泊発電所3号炉 可搬型重大事故等対処設備保管場所 及びアクセスルートについて

令和5年5月25日
北海道電力株式会社

<これまでの審査経緯>

①審査会合指摘事項に対する回答

図3 土砂掘削のイメージ図(2/2)

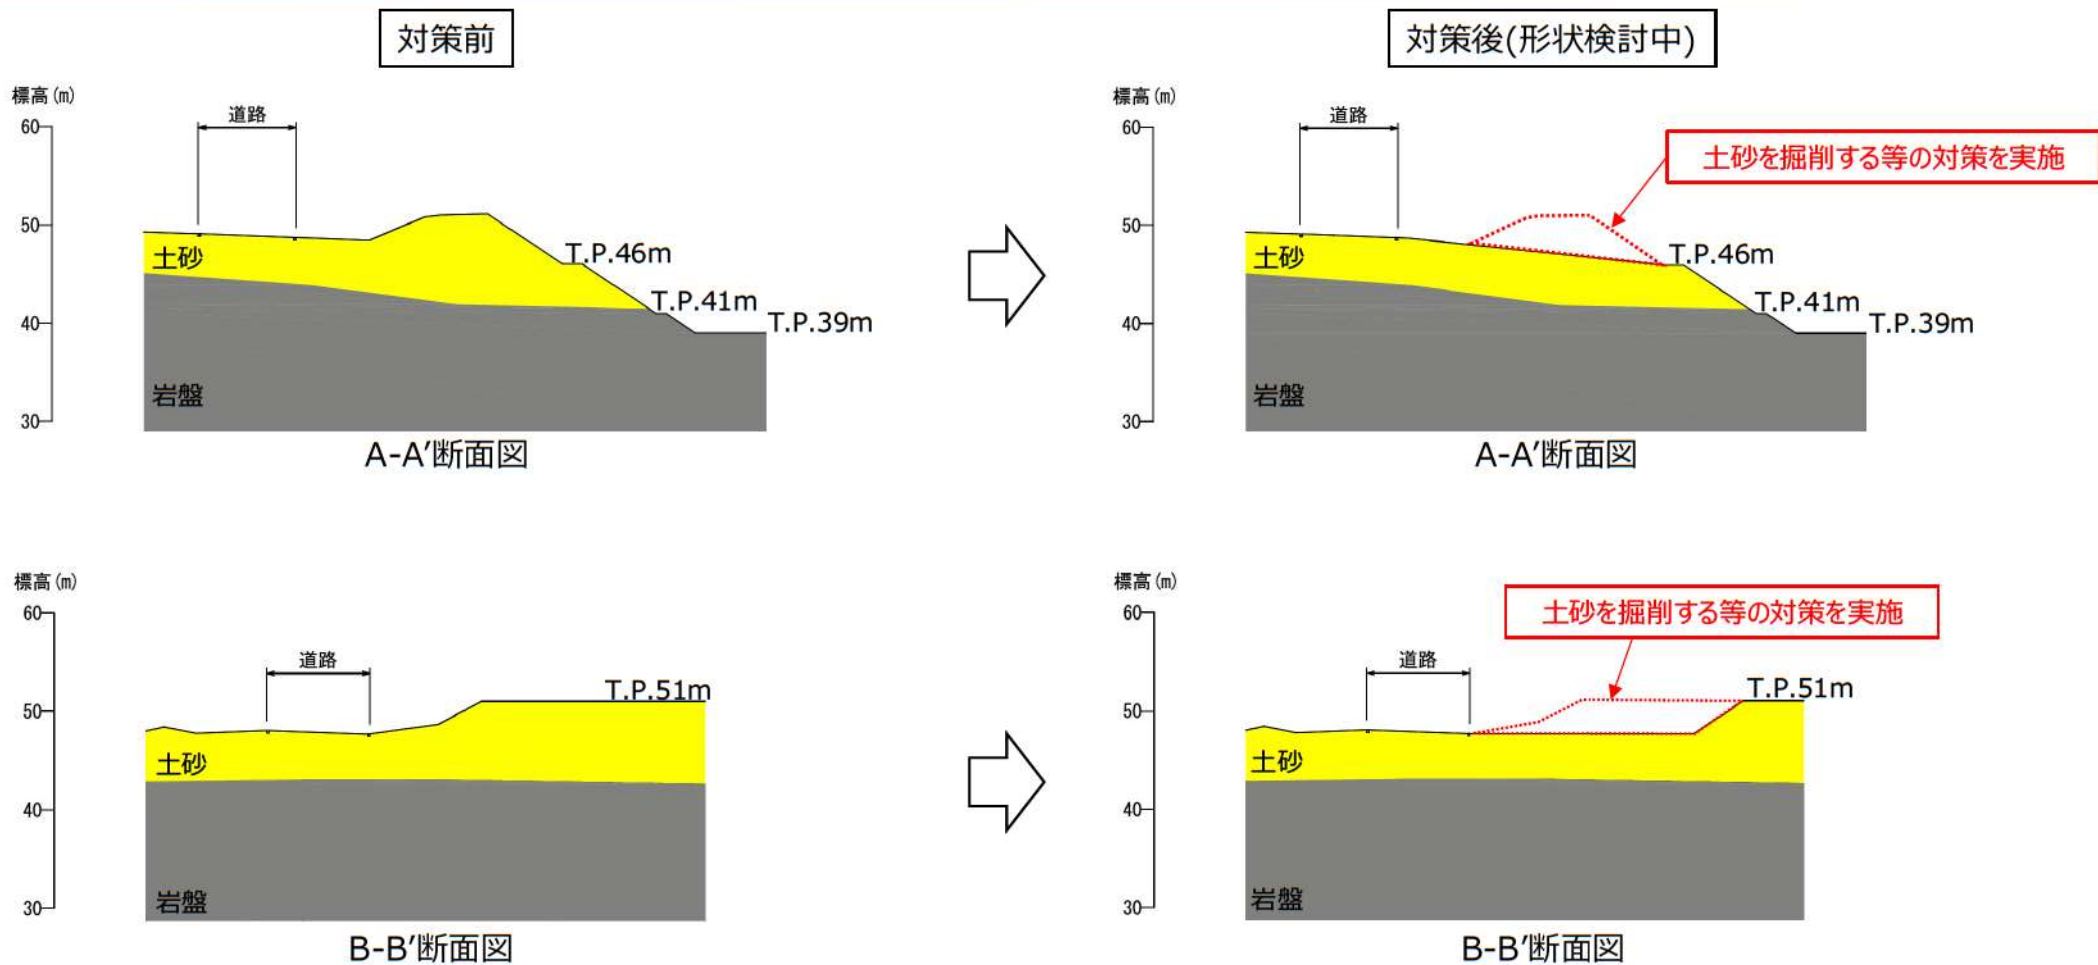
アクセスルート下の斜面のすべり範囲の設定について、以下の事項を踏まえて説明すること。

- ✓ 斜面法肩からの斜面高さと同じ数字を用いて斜面のすべり範囲を設定する場合には、その設定の根拠となる規格、基準等を示した上で、当該規格、基準等の適用範囲との関係を明確にすること。
- ✓ 評価対象斜面の地質状況を踏まえた上で、基準地震動による斜面の崩壊の範囲が最も大きくなるよう、斜面のすべり範囲を設定すること。
- ✓ 斜面安定解析を用いて斜面のすべり範囲を設定する場合であって、斜面のすべりの形態が複数想定される場合は、最も斜面のすべり範囲が大きくなるものを選定した上で、斜面のすべり範囲を設定すること。

- 51m倉庫・車庫エリアからのアクセスルートの敷地下斜面については、崩壊を想定し、その斜面のすべり範囲を斜面法肩から斜面高さの範囲としていたが、土砂を掘削する等の対策を実施した上で、基準地震動による地震応答解析により、敷地下斜面が崩壊しないことを確認する方針に変更する。

- 51m倉庫・車庫エリアからのアクセスルートの敷地下斜面のすべりについては、土砂を掘削する等の対策を実施する(土砂掘削のイメージ図をP21~P22に示す)。
- 対策実施後の斜面形状を基に、評価対象断面を選定し、基準地震動による地震応答解析を二次元動的有限要素法により行う。
- 評価対象断面において、最小すべり安全率(平均強度)が評価基準値1.0を上回ることを確認する。
